**INFORME DE VISITA DE CONTROL**  
**N° 026-2025-OCI/0401-SVC**

**“CONSTRUCCIÓN DE REDUCTORES DE VELOCIDAD,  
INSTALACION DE SEÑALES VERTICALES Y  
DEMARCACION HORIZONTAL EN LAS INTERSECCIONES  
CERCANAS A LAS ONCE (11) INSTITUCIONES  
EDUCATIVAS”**

**PERÍODO DE EVALUACIÓN:  
DEL 16 AL 29 DE MAYO DE 2025**

**HUÁNUCO, 6 DE JUNIO DE 2025**

Fuente: Lámina PS-01 "Plano de Señalización" correspondiente a la Institución educativa "La Inmaculada Concepción".

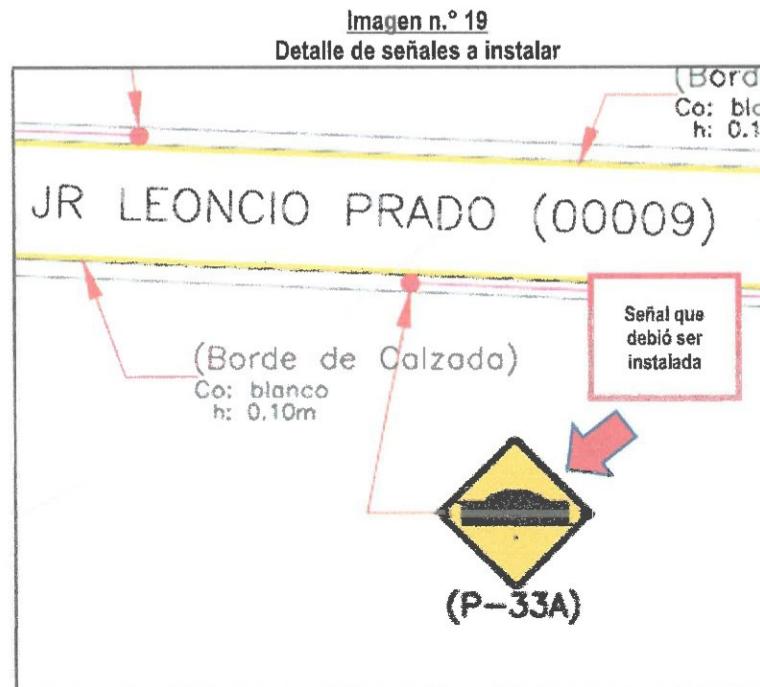
*“La señal vertical instalada en la cuadra 10 del jirón Leoncio Prado (P-33B), no corresponde a la ubicación detallada en la lámina PS-01 “Plano de señalización – Inmaculada Concepción”, puesto que corresponde instalar la señal de tráfico P-33A (...).”*

De la vista fotográfica anterior, se evidencia la colocación de una señal 33B "Señal Ubicación de Reductor de Velocidad tipo resalto", pese a no existir reductor construido en ese punto, correspondiendo instalar una señal 33A "Señal Proximidad Reductor de Velocidad tipo resalto", según se muestra en la imagen siguiente:

De lo descrito, se corrobora la instalación de una señal que no corresponde en la cuadra 10 del jirón Leoncio Prado, incumpliendo de este modo lo establecido en la lámina PS-01 "Plano de Señalización" correspondiente a la Institución Educativa "Eclesial La Inmaculada Concepción".

**Imagen n.º 21**  
Detalle de Canaleta

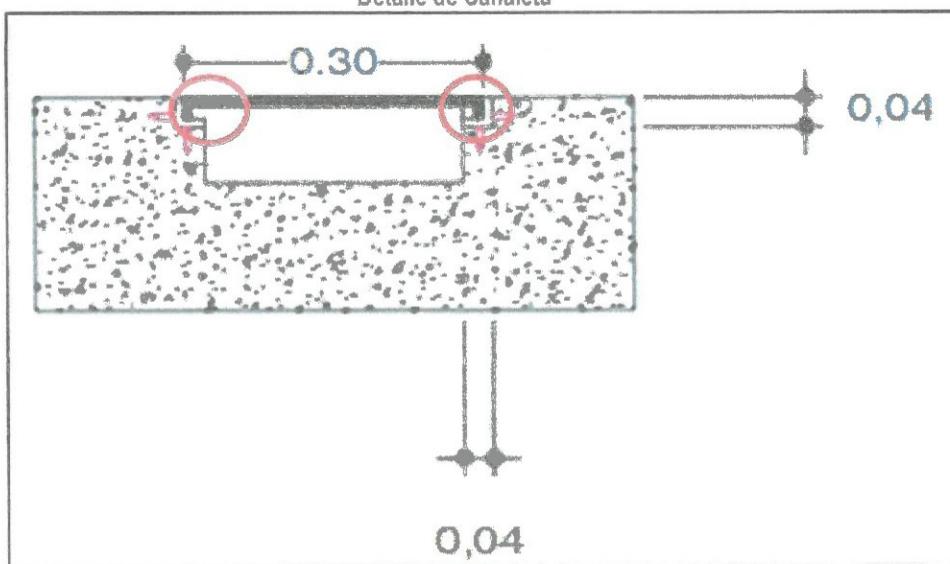
Sobre el particular, es preciso indicar que según lo detallado en la imagen n.º 5, la rejilla metálica debería ser instalada en los ángulos de anclaje de la vereda y el reductor trapezoidal, según se muestra a continuación

En ese sentido, respecto a la instalación de rejillas en los reductores trapezoidales construidos en las inmediaciones de la institución educativa Seminario San Luis Gonzaga, se advirtió la no instalación en la cuadra 5 del jirón Ayacucho, así como, deformaciones en las rejillas instaladas en la cuadra 4 del jirón Abtao, las cuales además fueron colocadas a través de soldaduras con varillas metálicas y no en los ángulos de anclaje que establece el plano PS-01 "Plano de Señalización" correspondiente a la citada institución educativa, evidenciándose rajaduras y grietas que deterioran los reductores trapezoidales ejecutados.

**Imagen n.º 22**  
**Borde de calzada a realizar en la cuadra 11 del jirón 28 de julio**

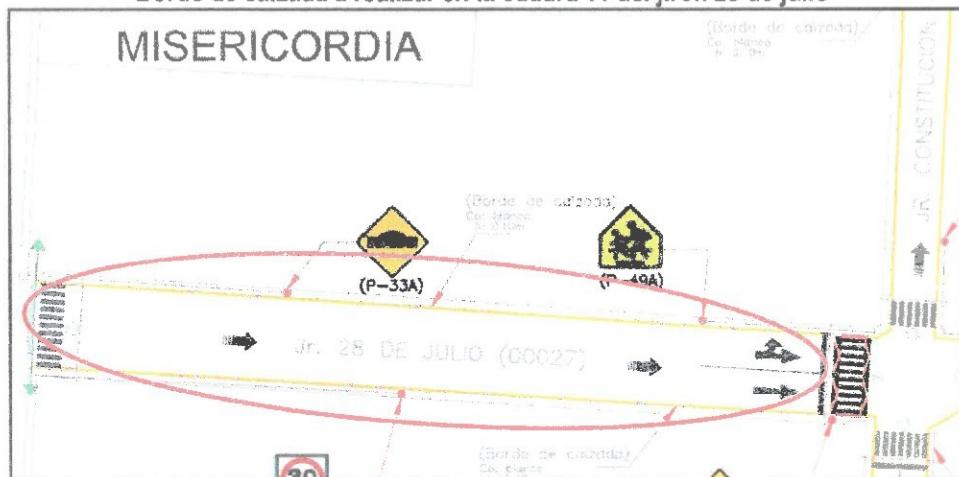
La lámina PS-01 "Plano de Señalización", correspondiente a la institución educativa Von Newman, respecto al pintado de bordes de calzada, consideró lo siguiente:

**Imagen n.º 33**  
**Detalle del pintado de la línea central a realizar en la cuadra 8 del jirón Constitución**

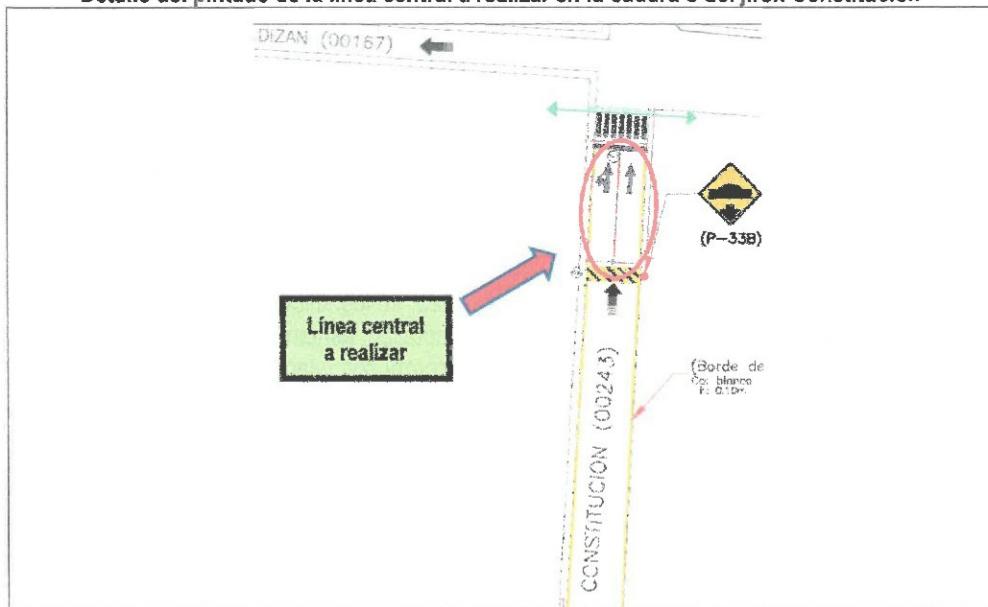
Así también, con relación a la no realización del pintado de la línea central en la cuadra 8 del jirón Constitución y cuadra 5 del jirón Bolívar, en la lámina PS-01 "Plano de Señalización" correspondiente a la Institución educativa "Amadeus Mozart", se precisó los lugares en que debían de realizar los pintados:

Imagen n.º 35  
Detalle de señales a ejecutar en la cuadra 11 del jirón Huallayco

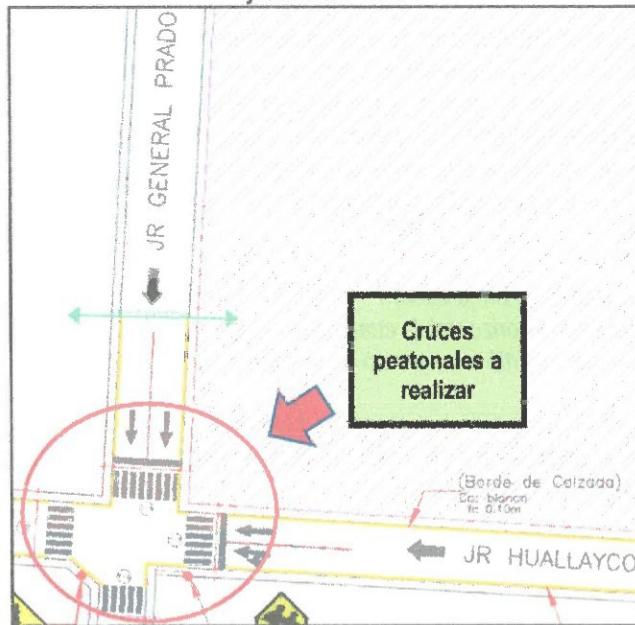
La lámina PS-01 "Plano de Señalización" correspondiente a la Institución educativa "Gran Unidad Leoncio Prado", respecto al pintado de señales horizontales, detalló lo siguiente:

Imagen n.º 44

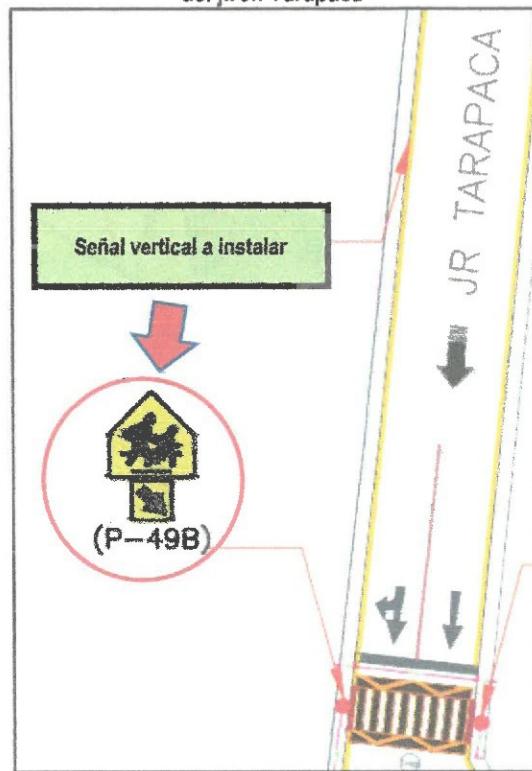
La lámina PS-01 "Plano de Señalización" correspondiente a la Institución educativa "Sagrada Familia", consideró la instalación de la siguiente señal vertical:

De la imagen anterior, se verifica que la señal vertical que correspondía instalar en la cuadra 8 del jirón Tarapacá es la P-49B "Ubicación de cruce escolar", sin embargo, de lo señalado en el numeral 37 del Acta de Inspección Física 15, se pudo evidenciar lo siguiente:

Imagen n.º 49

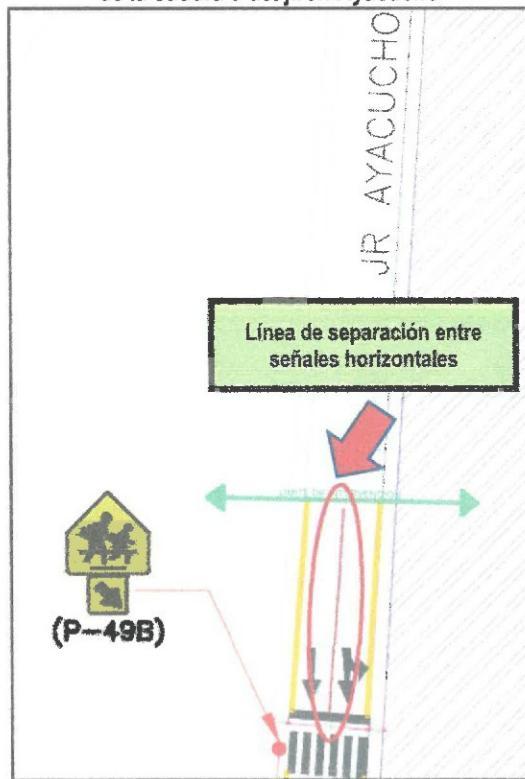
Según lo establecido en la lámina PS-01 "Plano de Señalización" correspondiente a la Institución Educativa "María Auxiliadora", esta consideró el pintado de la línea de separación entre señales horizontales de las cuadras 9 del jirón Ayacucho y 10 del jirón Huánuco, según el detalle siguiente:

De la imagen anterior, se verifica que el plano PS-01 consideró la realización de una línea de separación entre las señales horizontales en las cuadras 9 del jirón Ayacucho y 10 del jirón Huánuco, sin embargo, de lo señalado en el numeral 45 del Acta de Inspección Física 15, se pudo evidenciar lo siguiente:

Es así que, si bien el plano PS-01 consideró la realización del pintado de la línea de separación entre señales horizontales en las cuadras 9 del jirón Ayacucho y 10 del jirón Huánuco, estas no fueron realizadas, por lo cual, al 28 de mayo de 2025, la prestación del Servicio no se encontraba culminado.
